PARC ÉOLIEN DE LA SEIGNEURIE DE BEAUPRÉ – 4

Étude d'impact sur l'environnement Volume 9 : Addenda présentant une modification au projet et réponses aux questions et commentaires reçus le 30 avril 2012

Dossier n° 3211-12-181

31 mai 2012

Figure 1 Orthophotographie du secteur d'implantation des éoliennes (2011)

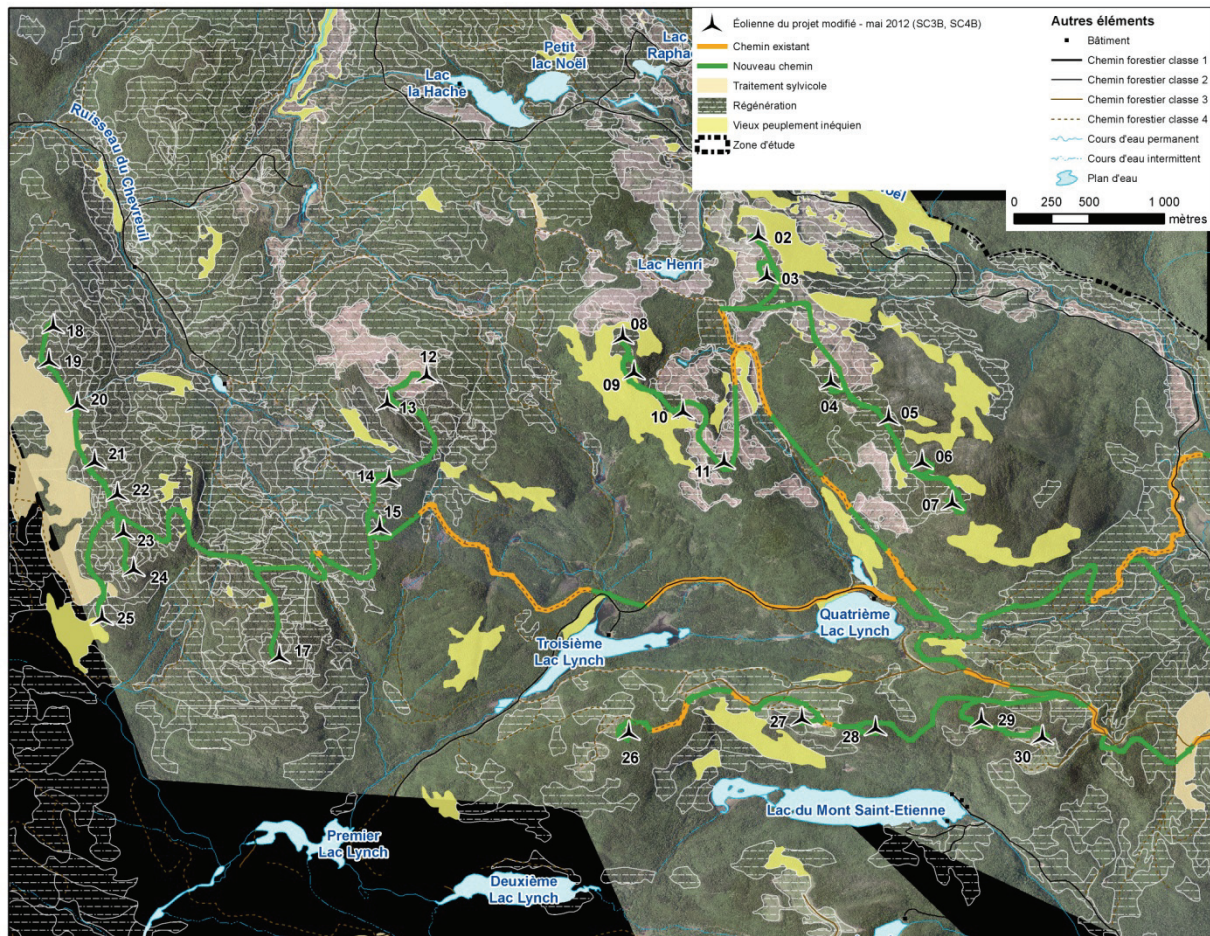
QC 6 L'inventaire de la Grive de Bicknell est basé sur 44 points d'appel et l'espèce est présente à 8 de ces points. Cette information est présentée à la figure 11 du document *Inventaire de la faune avienne*. On constate que plusieurs points d'appel sont situés relativement loin par rapport à l'emplacement des éoliennes, des chemins ou des infrastructures connexes. Environnement Canada recommande que tous les sites où seront érigés une éolienne, et qui se retrouvent dans l'habitat propice pour la Grive de Bicknell, soient inventoriés afin de déterminer non seulement sa présence mais également son abondance. L'inventaire devrait également s'étendre aux chemins et aux infrastructures connexes qui se retrouveront dans l'habitat de l'espèce.

Plusieurs sites prévus d'implantation d'éoliennes dans le projet modifié se situent dans des secteurs où des coupes forestières ont été réalisées par le propriétaire des terres privées, des habitats non optimaux pour l'espèce. La figure 1 présente une mise à jour des coupes forestières jusqu'à 2011.

- de la nature des habitats présents, en partie des habitats en régénération après coupe forestière, habitats qui ne correspondent pas à l'habitat optimal de la grive de Bicknell mais qui sont utilisés temporairement par l'espèce (figure 1);

- des données sur les coupes récentes effectuées par le propriétaire (figure 1);
- des modifications au projet (tel qu'il est décrit dans le présent volume) qui permettent d'éviter des secteurs utilisés par la grive de Bicknell ou de diminuer la longueur de chemins dans ceux-ci;
- des habitats de remplacement disponibles en abondance à proximité des sites prévus pour le projet dans tout le massif forestier abritant les terres du Séminaire : des peuplements à dominance ou sous dominance de sapins en altitude.

3.1C Infrastructures du projet modifié et comparaison avec projet initial

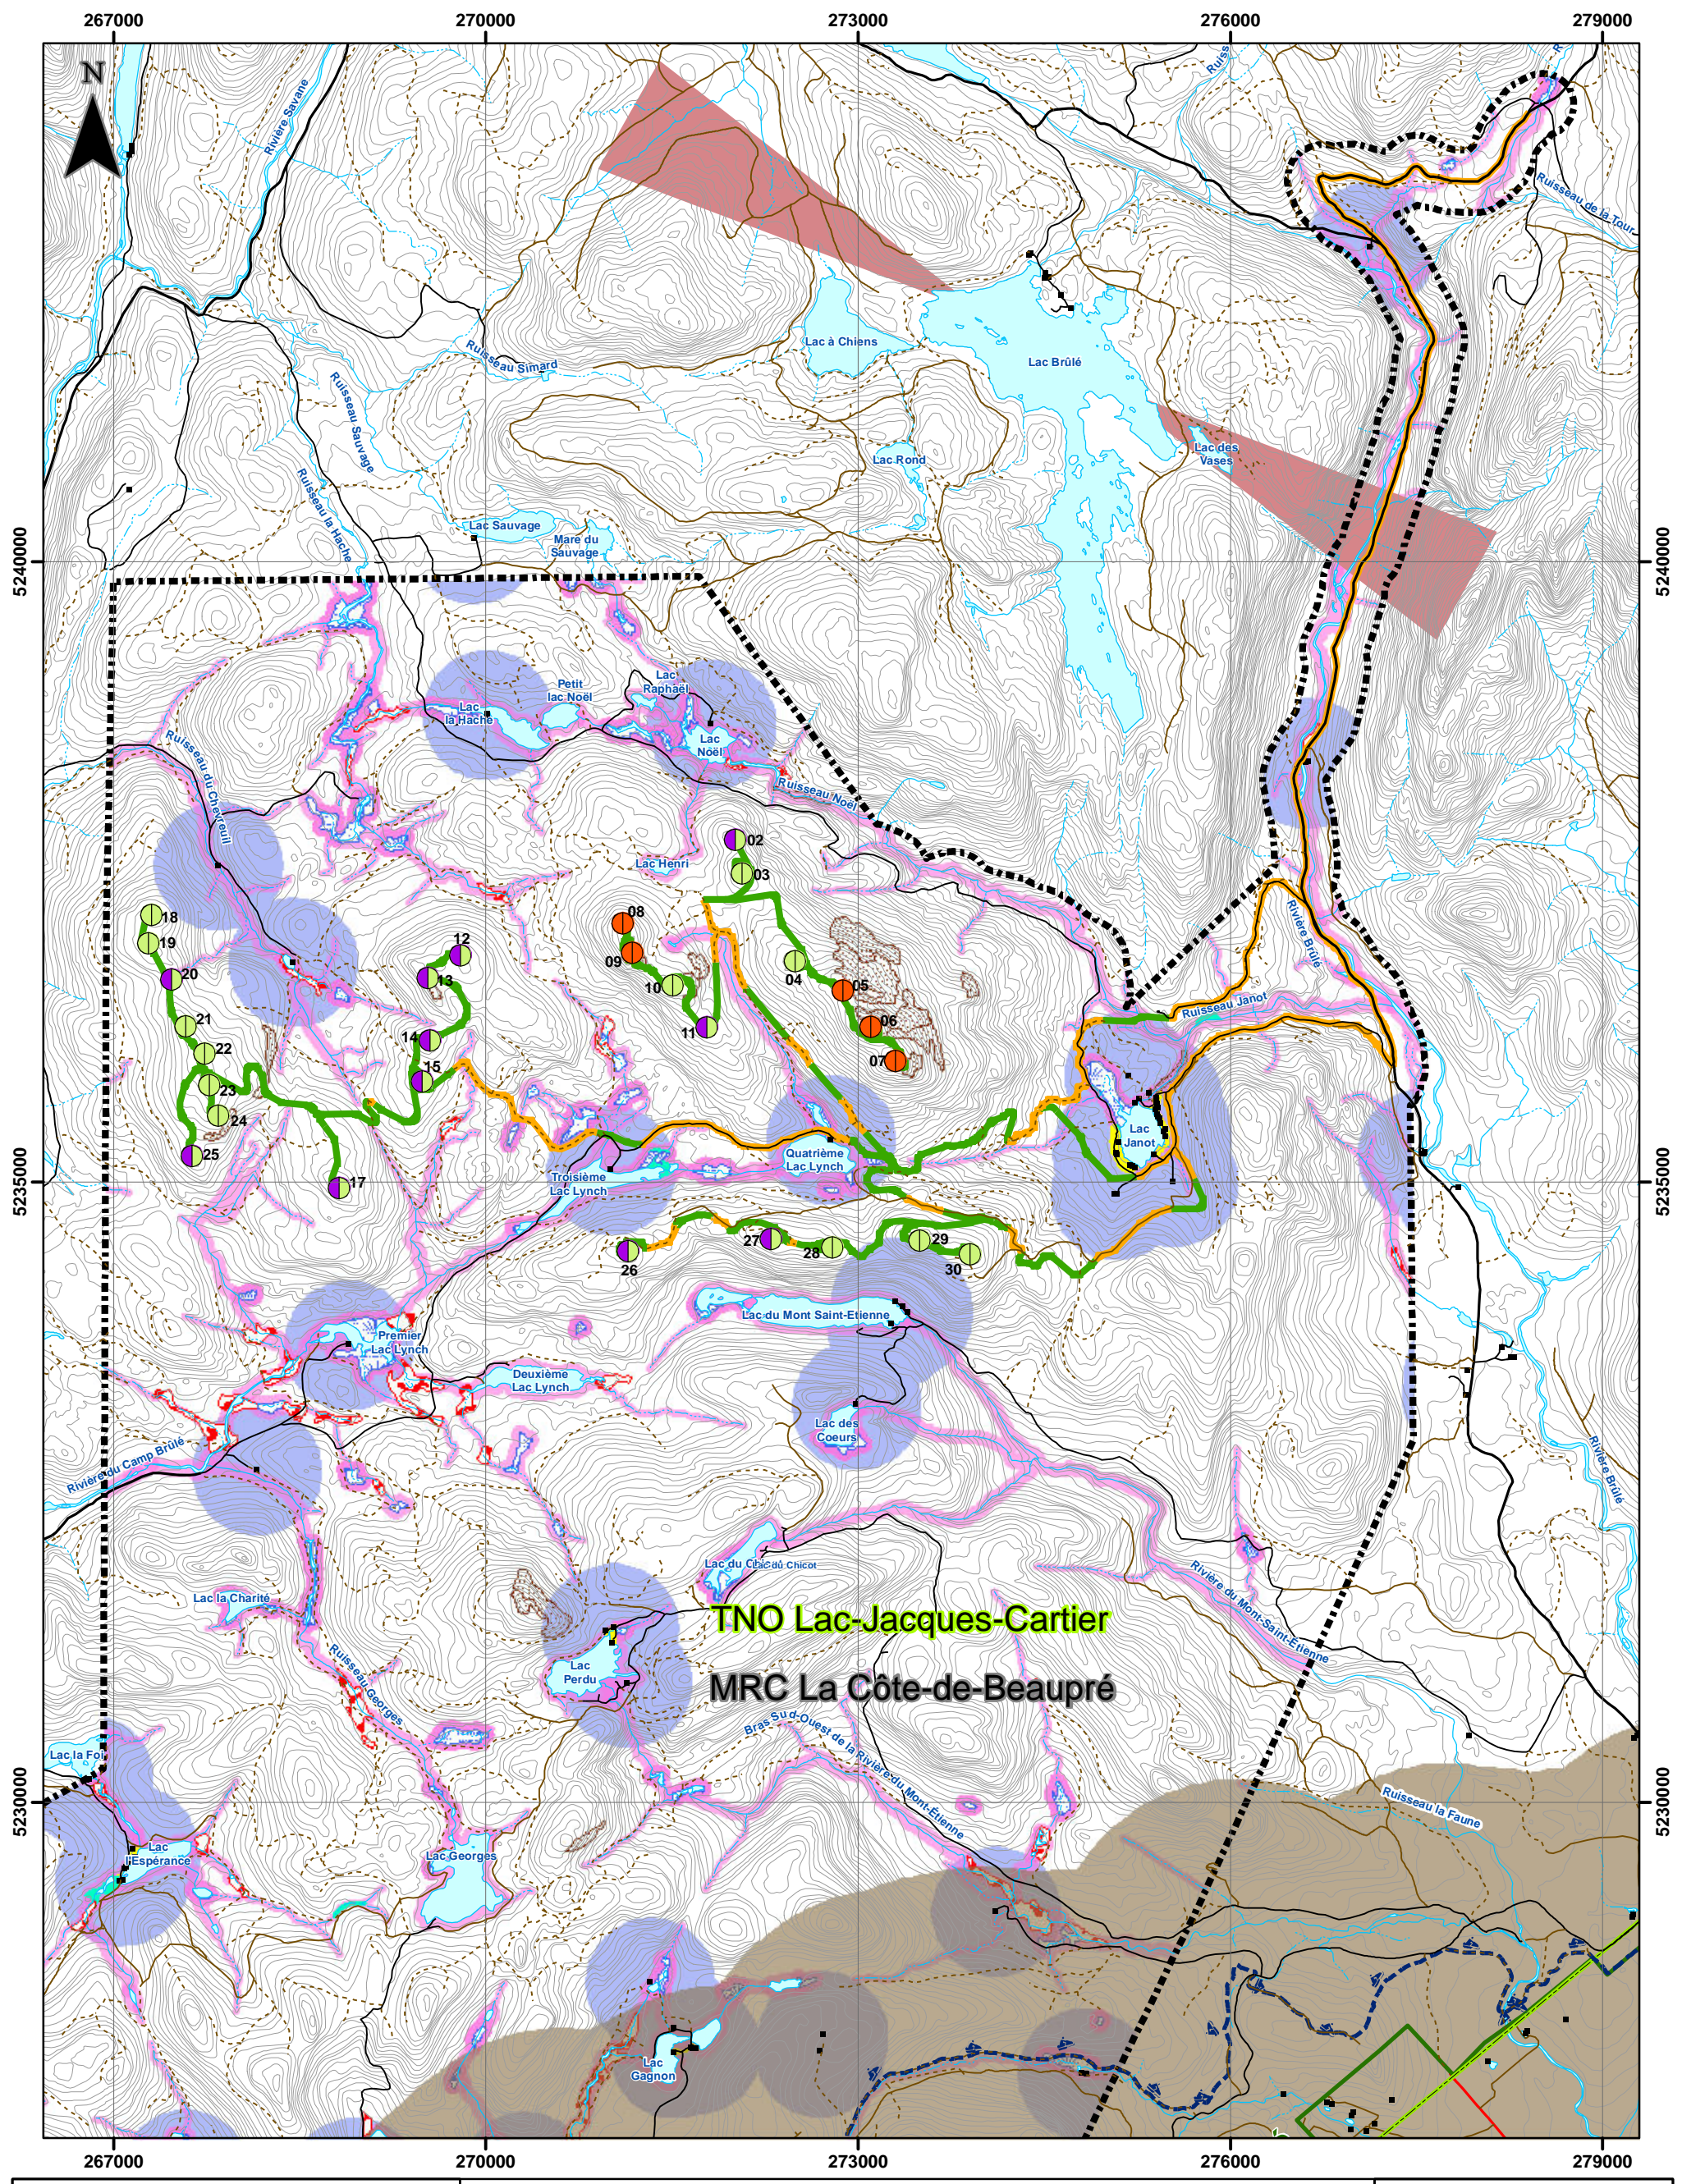
QC 5 Le MRNF recommande à l'initiateur de déplacer ou d'abandonner le site d'implantation de l'éolienne numéro 26 du projet modifié tel qu'illustré sur la carte 3.2-A2. Cette éolienne est seule au bout d'un long chemin qui, par ailleurs, traverse un secteur où les inventaires de la Grive de Bicknell ont démontré sa présence, et ce, de façon très marquée.

L'initiateur du projet a diminué l'impact sur la grive de Bicknell avec le projet modifié dans le secteur de l'éolienne 26 en y retirant 3 des 4 éoliennes prévues initialement (éoliennes 36, 38 et 39; carte 3.1C en annexe).
